Datum 29 juni 2017	Uw kenmerk	Uw brief van	Bijlagen
Ons kenmerk HB/BOP/20170629	Contactpersoon	Telefoon	Verzonden 29 JUN 2017
Onderwerp Zoutwinning Nedmag Borgercompagnie

In het Dagblad van het Noorden van 9 juni 2017 wordt gemeld: "Nedmag breidt locatie Borgercompagnie uit". De activiteiten passen volgens dit krantenartikel en volgens Nedmag binnen het winningsplan van 2013 en het instemmingsbesluit daarop van 3 oktober 2014 (beschikking op winningsplan Nedmag).

Figuur 3: Huidige caverne posities en verwachte toekomstige posities nieuwe cavernes

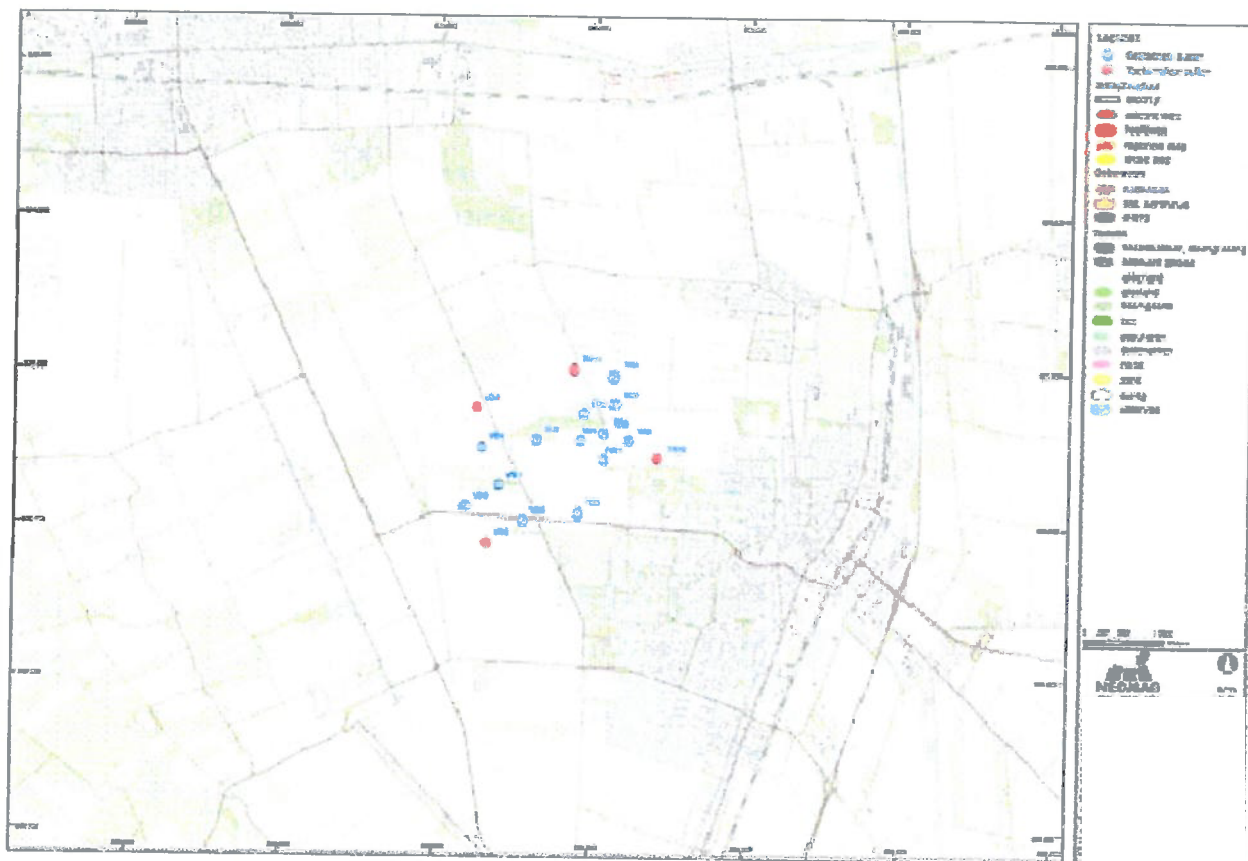
Voorzover wij kunnen nagaan, hebben de uitbreidingsplannen van Nedmag onder andere betrekking op het aanboren van de nieuwe cavernes VE5 en VE6, hetgeen ook aangekondigd is in het winningsplan 2013 (p. 15). Onder andere Nedmag zelf heeft in de commissievergadering van 19 juni j.l. in Veendam gezegd dat de cavernes in westelijke richting komen, daarbij in het middenlatend, hoe ver in westelijke richting.

2. Wat zijn de XY-coördinaten (Rijksdriehoekmeting) van de 2 nieuwe cavernes?

In het winningsplan staan alle cavernes, zowel bestaande, als mogelijk toekomstige getekend binnen het grondgebied van de gemeente Veendam (zie figuur). Als toekomstige cavernes in onze gemeente geprojecteerd worden, gaan wij ervan dat er een wijzigingsplan in het kader van de Mijnbouwwet wordt ingediend, waarbij ook onze gemeente om advies wordt gevraagd.

3. Onderschrijft u bovenstaande stelling?
